**Avis délibéré de la Mission Régionale
d'Autorité environnementale de La Réunion
sur le projet « RunEVA – pôle déchets sud de Pierrefonds »
sur la commune de Saint-Pierre**

n°MRAe 2020APREU5

L'Autorité environnementale (Ae) a été saisie pour avis par la société CNIM, Construction Industrielles de la Méditerranée sur le projet « RunEVA – pôle déchets sud de Pierrefonds » sur la commune de Saint-Pierre. Il s'agit d'une installation classée pour la protection de l'environnement (ICPE) qui vise l'exploitation d'un pôle multi-filière de traitement des déchets des territoires ouest et sud de La Réunion, pour le compte du syndicat mixte compétent ILEVA.

*Vue en plan du projet et de ses abords immédiats
(extrait du dossier « plans » – classeur II / V)*

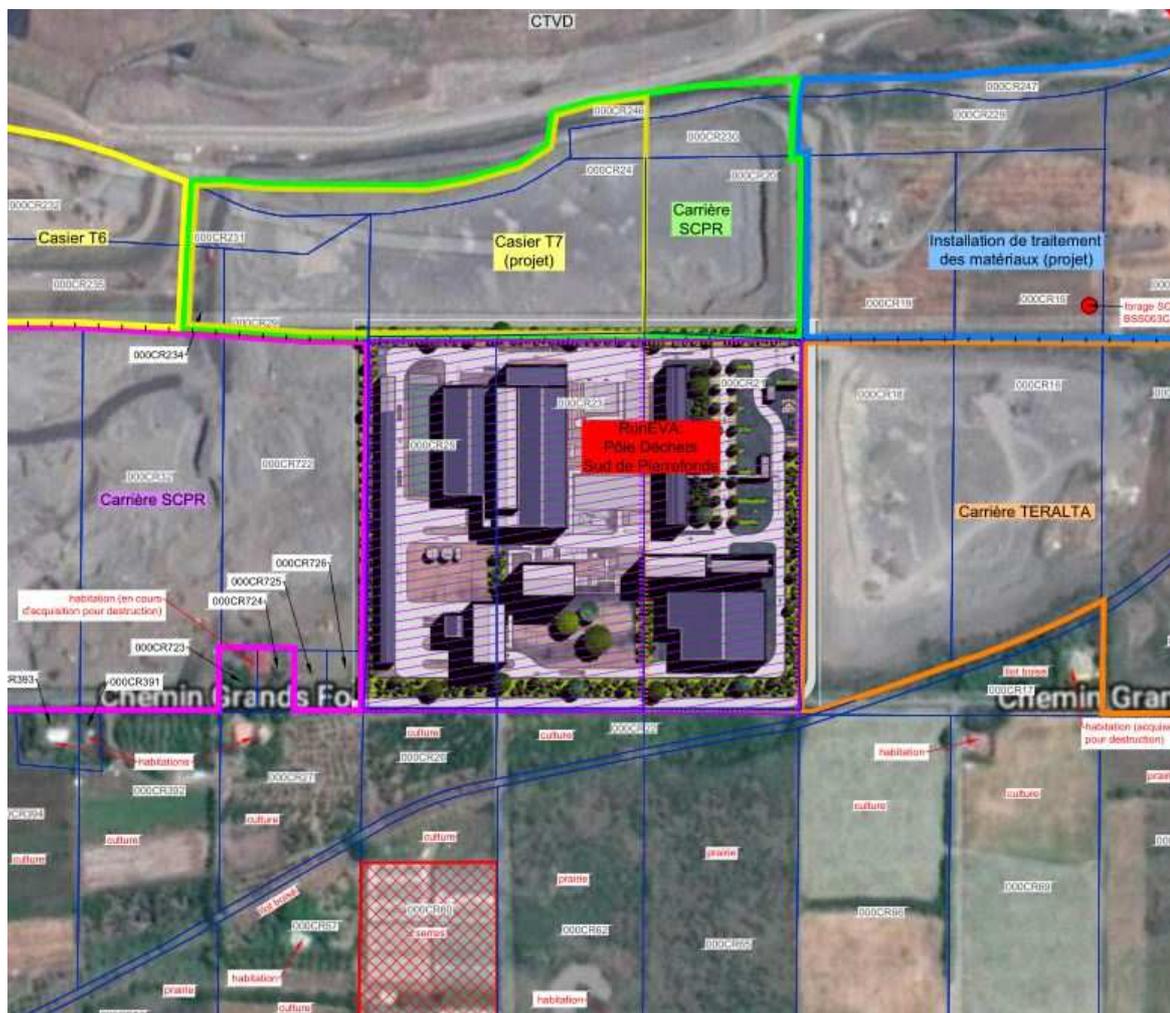
- ***L'Ae recommande au pétitionnaire de localiser la micro-station de traitement des eaux usées domestiques sur le plan masse du projet RunEVA, au même titre que les différents équipements de gestion des eaux du process en vue de leur recyclage (bassins de réception, décantation, neutralisation et stockage), et d'insérer ce document complet également dans l'étude d'impact.***
